# VKPC 86635

Tehnična informacija – september 11

OE/SKF konstrukcijska sprememba

OE #: 31293177 je zamenjana s 31293668

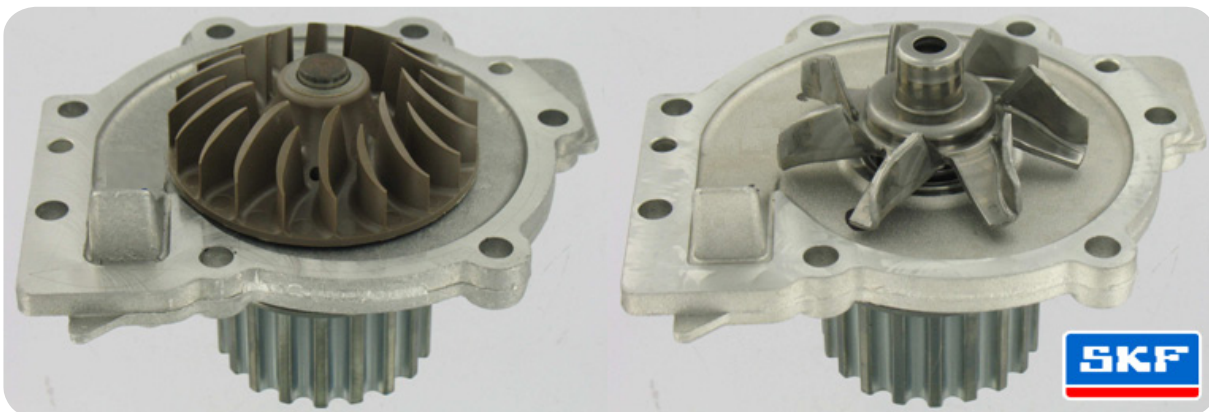
Volvo je zamenjal konstrukcijo vodne črpalke katero se lahko montira v zgoraj navedenih aplikacijah. SKF-ova kataloška št. dela: VKPC 86635. Nekatere aplikacije vodne črpalke s plastičnim impelerjem so bile zamenjane s kovinskim.

## STARA KONSTRUKCIJA

- OE #: 31293177
- Plastični impeler

## NOVA KONSTRUKCIJA

- OE #: 31293668
- Metal impeller

SKF-ova vodna črpalka s kovinsko verzijo impelerja je skladna z najnovejšimi OE spremembami in je zamenljiva s prejšnjo OE verzijo..
